REMITE INFORME FINAL N° 646, DE 2017,
SOBRE INSPECCIÓN A LAS OBRAS DEL
CONTRATO "CONSTRUCCIÓN
ESTABLECIMIENTO DE LARGA ESTADÍA
PARA ADULTO MAYOR", EJECUTADO
POR EL SERVICIO DE VIVIENDA Y
URBANIZACIÓN METROPOLITANO.

Número de Informe: 646/2017
25 de octubre de 2017

**INFORME FINAL N° 646, DE 2017, SOBRE
INSPECCIÓN A LAS OBRAS DEL
CONTRATO "CONSTRUCCIÓN
ESTABLECIMIENTO DE LARGA ESTADÍA
PARA ADULTO MAYOR" EJECUTADO POR
EL SERVICIO DE VIVIENDA Y
URBANIZACIÓN METROPOLITANO.**

Rampa de conexión de primer y segundo piso
Lámina N° 41, Detalle Circulación Segundo Piso, Rampas y Barandas

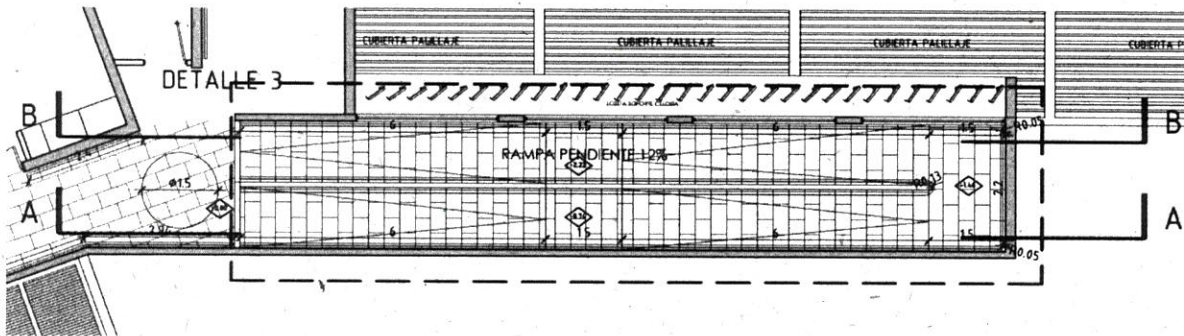
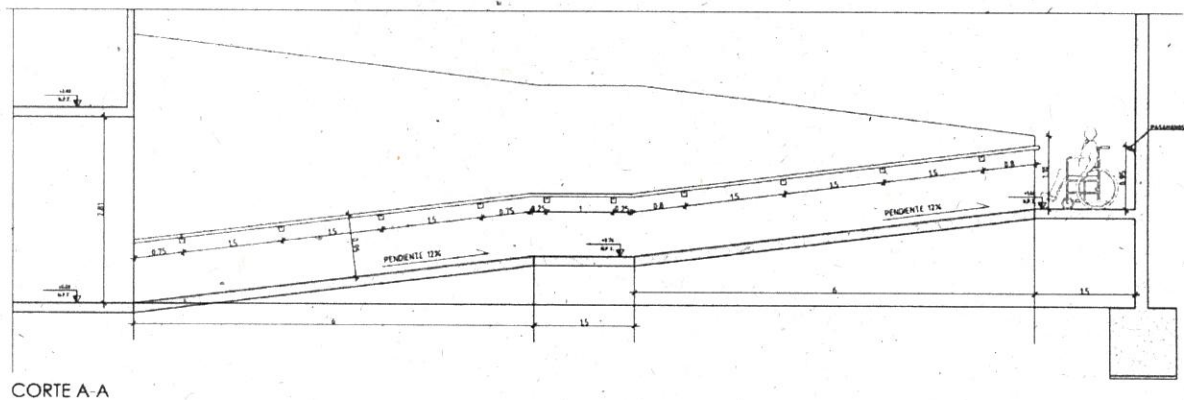
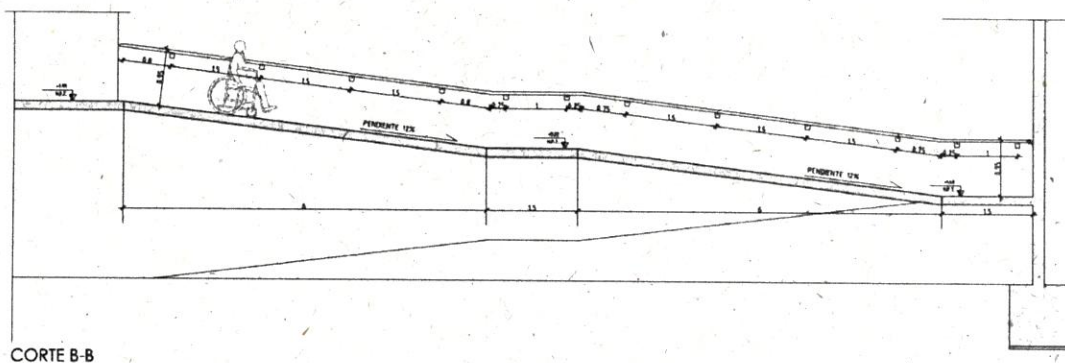
N°	MATERIA	DETALLE	HALLAZGO	NORMA APLICABLE	RESPALDO
1	De las circulaciones	Se efectuó el análisis del recorrido de un usuario con movilidad reducida, desde el primer nivel al segundo y viceversa.	De acuerdo al proyecto de arquitectura, la rampa emplazada en el sector nororiental del predio y que conecta el primer nivel con el segundo, consta de cuatro tramos, de un largo de 6,0 metros y una pendiente de 12% cada uno, considerando descansos de 1,50 metros. Sin embargo, al aplicar la fórmula establecida en el numeral 4 del artículo 4.1.7 de la OGUC, resulta que la pendiente debería tener como máximo un 9,72%, según el siguiente detalle: $i\% = 13,14 - 0,57 \cdot 6,0 = 9,72\%$ Cabe hacer presente que, acorde a la nueva forma de calcular las pendientes introducidas en la OGUC por el ya mencionado decreto N° 50, de 2016, la pendiente máxima que debería tener la rampa en comentario corresponde a: $i\% = 12,80 - 0,5333 \cdot 6,0 = 9,60\%$	Artículo 4.2.20 de la OGUC dispone que "Las rampas previstas como recorrido de evacuación se asimilarán a los pasillos en el dimensionamiento de su ancho y tendrán una pendiente máxima de 12%, sin perjuicio del cumplimiento, cuando corresponda, de las condiciones establecidas para personas con discapacidad en el artículo 4.1.7 de este mismo Título".	Anexo N° 3, gráficas N°s 1, 2 y 3

N°	MATERIA	DETALLE	HALLAZGO	NORMA APLICABLE	RESPALDO
				La pendiente máxima que la rampa deberá consultar en función de su longitud se calculará según la siguiente fórmula: $i\% = 13,14 - 0,57L$ $i\% =$ pendiente máxima expresada en porcentaje $L =$ longitud de la rampa.	
Respuesta de la entidad			Sobre este aspecto, el SERVIU Metropolitano expresó, por una parte, que las rampas que considera el proyecto en el primer nivel, cumplen con el artículo 4.1.7 de la OGUC, y por otra, que la rampa que conecta el primer con el segundo nivel, cumple con la normativa vigente a la fecha de tramitación del permiso de edificación, por cuanto corresponde a una vía de circulación de emergencia diseñada con un 12% de pendiente.		
Conclusión			Al respecto corresponde señalar, en primer término, que la objeción formulada por esta Sede de Control guarda relación solo con la rampa que conecta el primer nivel con el segundo, sin realizar objeciones respecto del resto de las rampas contempladas en el proyecto. Ahora bien, en lo que respecta a la rampa objetada, cabe aclarar que en el proyecto original el ascensor proyectado, dadas las dimensiones del pasillo que enfrenta a este -aspecto objetado en la siguiente observación-, no podía ser considerado como vía de acceso al segundo nivel del edificio, correspondiendo de esta forma que la citada rampa cumpliera con las pendientes establecidas en el artículo 4.1.7 de la OGUC, sin embargo, dado que el SERVIU Metropolitano, en esta oportunidad, ha comprometido las modificaciones necesarias para adecuar el referido pasillo a los requisitos mínimos de accesibilidad y desplazamiento, es que resulta posible admitir, en ese contexto, que la rampa en análisis corresponde a un recorrido de evacuación, cumpliendo con la pendiente máxima exigida. No obstante lo anterior, en vista que la modificación aún no se materializa, la observación debe mantenerse, debiendo el SERVIU Metropolitano enviar los antecedentes que den cuenta de los referidos cambios, lo que será verificado en una próxima acción de seguimiento que realice esta Contraloría Regional. (MC)

Gráficas N°s 4 y 5
Ascensor de Conexión de Primer y Segundo Piso

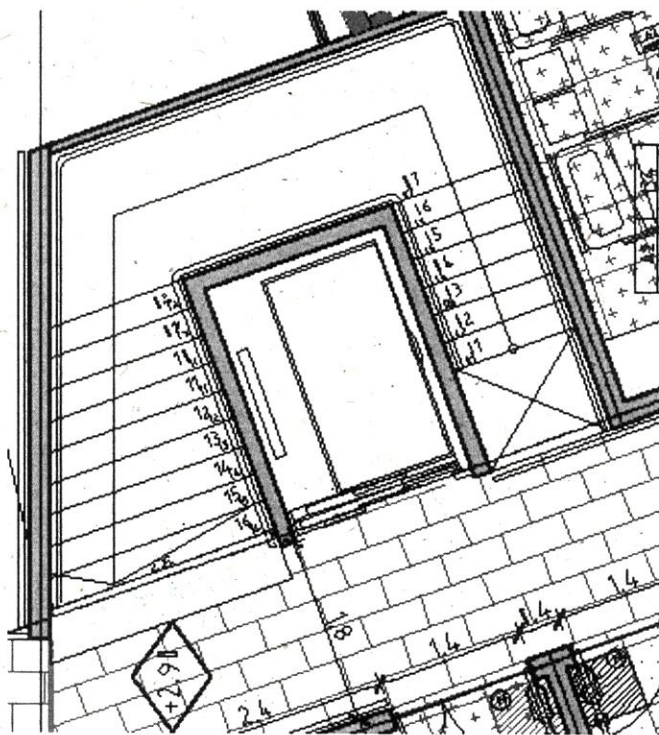
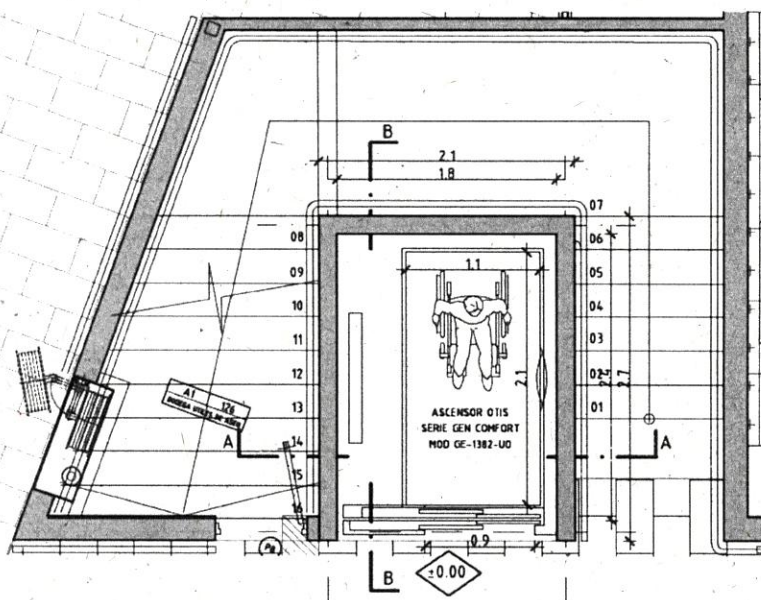
N°	MATERIA	DETALLE	HALLAZGO	NORMA APLICABLE	RESPALDO
2	De la conexión vertical (ascensor)	Se efectuó el análisis del ascensor que conecta el primer nivel con el segundo.	La cabina del ascensor que conecta el primer nivel con el segundo es de 1,10 metros de ancho y 2,10 metros de profundidad, sin embargo, el pasillo que enfrenta el ascensor en comentario, tanto en el primer nivel como en el segundo, presenta un ancho de 1,80 metros de ancho, en circunstancias que debería ser igual o superior a la profundidad de la cabina.	Numeral 11 del artículo 4.1.7 de la OGUC, que consigna que "El área que enfrente a un ascensor deberá tener un largo y ancho mínimo de 1,40 m y el ancho frente a la puerta del ascensor no podrá ser menor que la profundidad de la cabina".	Anexo N° 3, gráficas N°s 4 y 5.
Respuesta de la entidad	En su respuesta, el SERVIU Metropolitano acogió lo observado por este Organismo de Control, exponiendo que procederá a desplazar el tabique ubicado frente al ascensor, para obtener un ancho libre de 2,10 metros, adjuntando al efecto, un plano de modificación denominado "Detalle pasillo ascensor tipo para 1° y 2° piso".

Conclusión	En vista que la modificación propuesta aún no se concreta, la observación debe mantenerse. El servicio deberá enviar los antecedentes que den cuenta de lo comprometido, en un plazo máximo de 60 días hábiles, contado desde la recepción del presente informe, lo que será verificado en una próxima acción de seguimiento. (MC)

Gráfica N° 6
Baño 1 para personas con capacidad reducida
Lámina N° 22, Detalle Baño Visitas

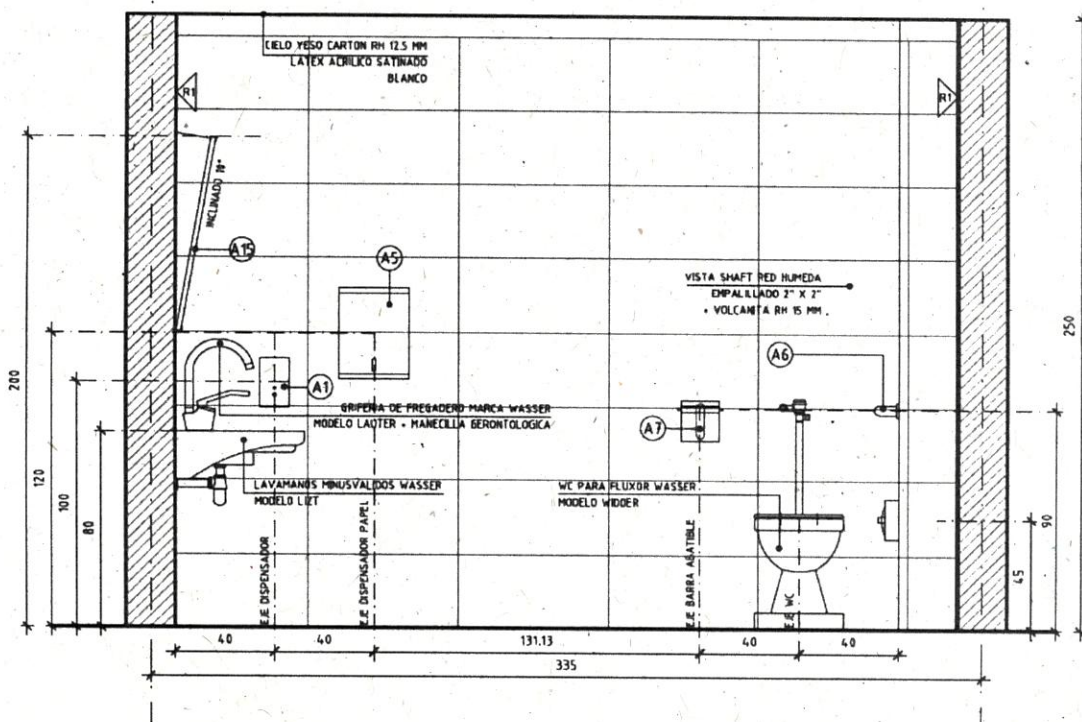
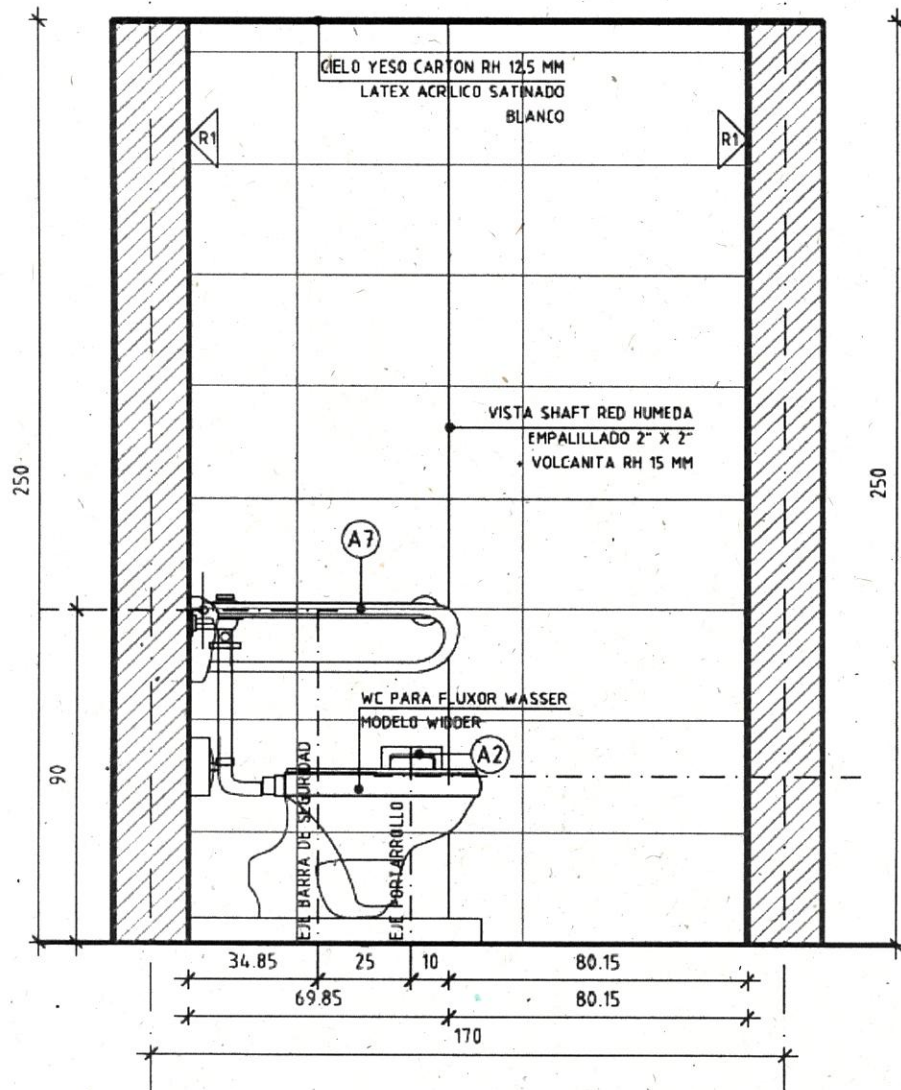
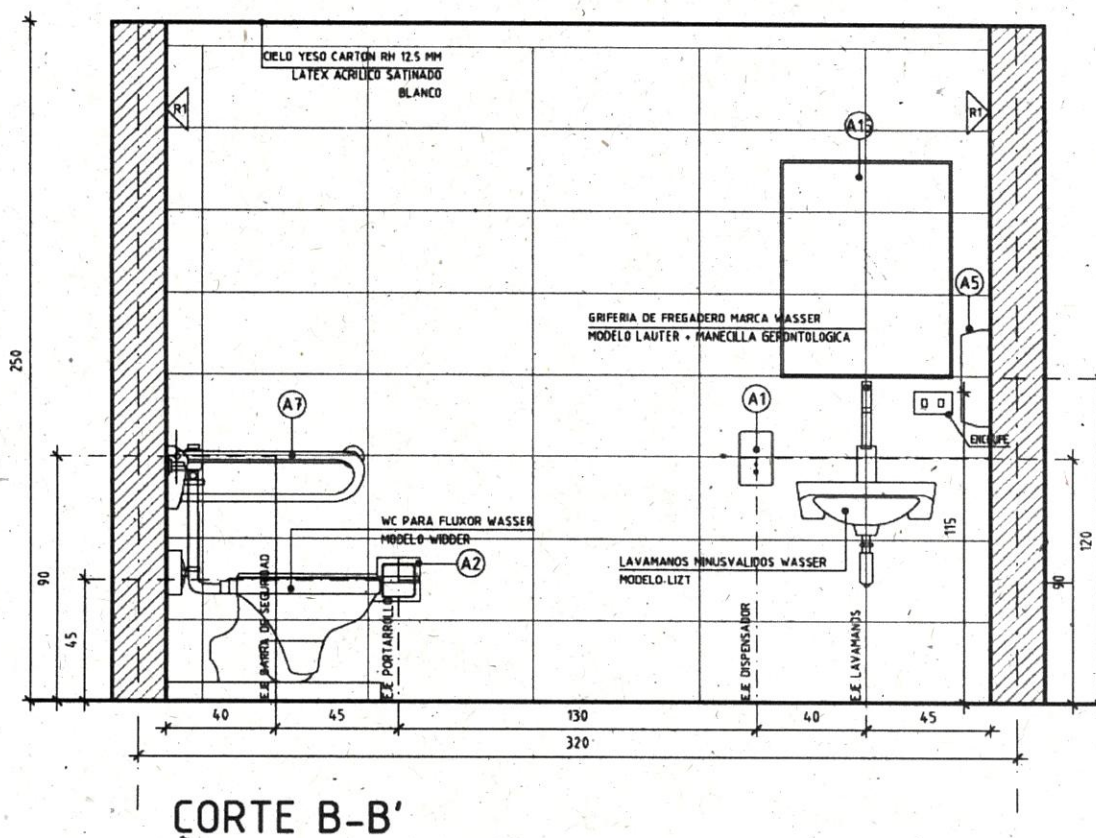
5	De los servicios higiénicos	Se efectuó el análisis de los servicios higiénicos para personas con movilidad reducida.	De acuerdo a los planos de detalles de los baños, en específico los correspondientes a discapacitados (visitas y profesionales), se observa que el espejo se ubica a 40 centímetros sobre el punto más alto o cubierta del lavamanos, en circunstancias que dicha distancia no debería sobrepasar los 3 centímetros.	De acuerdo a la letra c) del numeral 6 del artículo 4.1.7 de la OGUC, según interesa, los servicios higiénicos de uso preferencial para personas con discapacidad, "el espejo deberá estar instalado a una altura máxima de 3 cm del punto más alto de la cubierta o del lavamanos".	Anexo N° 3, gráficas N°s 6 y 8
6	De los servicios higiénicos	Se efectuó el análisis de los servicios higiénicos para personas con movilidad reducida.	De conformidad a la información contenida en los planos del proyecto, las barras de apoyo de los servicios higiénicos para personas con movilidad reducida (visitas y profesionales), se sitúan a 0,90 metros de altura desde el nivel de piso terminado, en	La letra c) del numeral 6 del artículo 4.1.7 de la OGUC, indica, en lo que importa, que respecto a las barras rectas de apoyo y abatibles de los inodoros de los servicios higiénicos de uso preferencial para personas con discapacidad, "Ambas barras deberán ser antideslizantes, tener un diámetro entre	Anexo N° 3, gráficas N°s 6, 7 y 8

N°	MATERIA	DETALLE	HALLAZGO SOBRE EL QUE SE BASA LA RECOMENDACIÓN	NORMA APLICABLE	RESPALDO
			circunstancias que deberían ubicarse a 0,75 metros.	3,5 cm y de un largo mínimo de 0,60 m y estarán ubicadas a una altura de 0,75 m, medida desde el nivel de piso terminado".	
	Respuesta de la entidad	Mediante el aludido oficio N° 11.982, de 2017, el SERVIU Metropolitano expresó sobre los aspectos recomendados en los numerales precedentes, que éstos cumplen con la normativa exigida al momento de la tramitación del permiso de edificación N° 14, de 2015, sin embargo, indicó que analizará la posibilidad de resolverlos. Asimismo, precisó respecto de las barras de apoyo de los servicios higiénicos para personas con movilidad reducida (visitas y profesionales), que se resolvió modificando la altura en obra, quedando ahora a 0,75 m.
